ARRÊTÉ MUNICIPAL

Portant accord avec prescriptions d'un permis de construire
au nom de la commune de Saint-Yrieix-la-Perche

Dossier n° PC 087 187 26 M 0023

OBJET : CONSTRUCTION D'UN LOCAL POUR L'ASSOCIATION DE CHASSE

Fiche Eau Potable
N° 576/2026

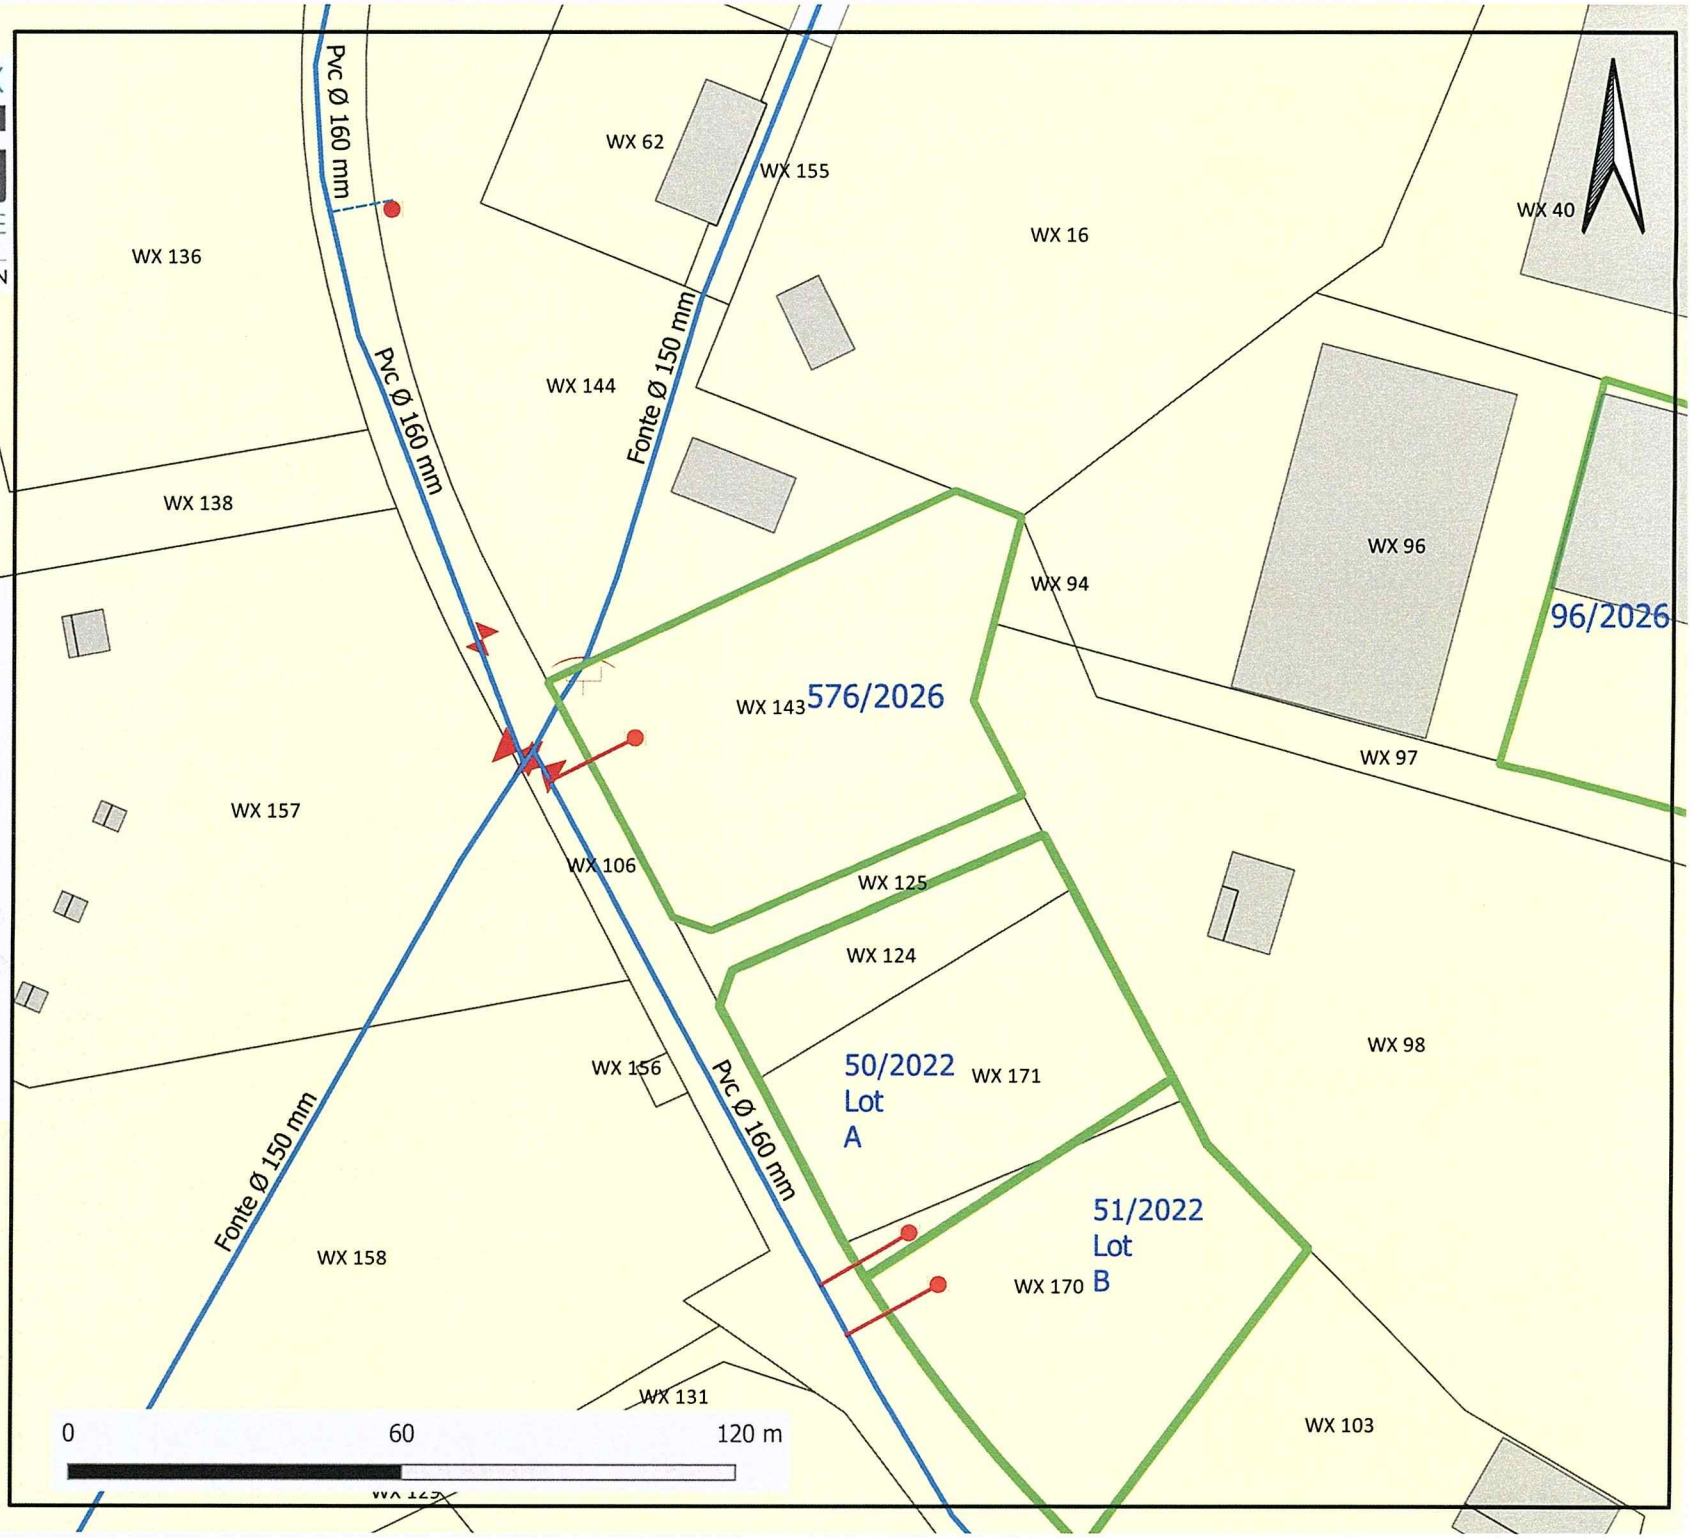
- Une canalisation de distribution en **P.V.C.** de diamètre 160mm existe en façade de la parcelle **143**, section cadastrale **WX**.
- Le Service des Eaux des 3 Rivières, SE3R, pourra réaliser un branchement en **P.E.H.D. 25mm** sur la conduite précitée.
- Les frais de réalisation incomberont au propriétaire du foncier ou à l'acquéreur de la parcelle.
- Le futur abonné devra faire procéder à la pose d'un réducteur de pression individuel après le compteur.
- **Une conduite en fonte DN 150 mm traverse actuellement la parcelle concernée. Un repérage de cette canalisation sera peut-être nécessaire afin d'implanter la future construction en respectant une servitude de 3 m de part et d'autre de cette conduite.**
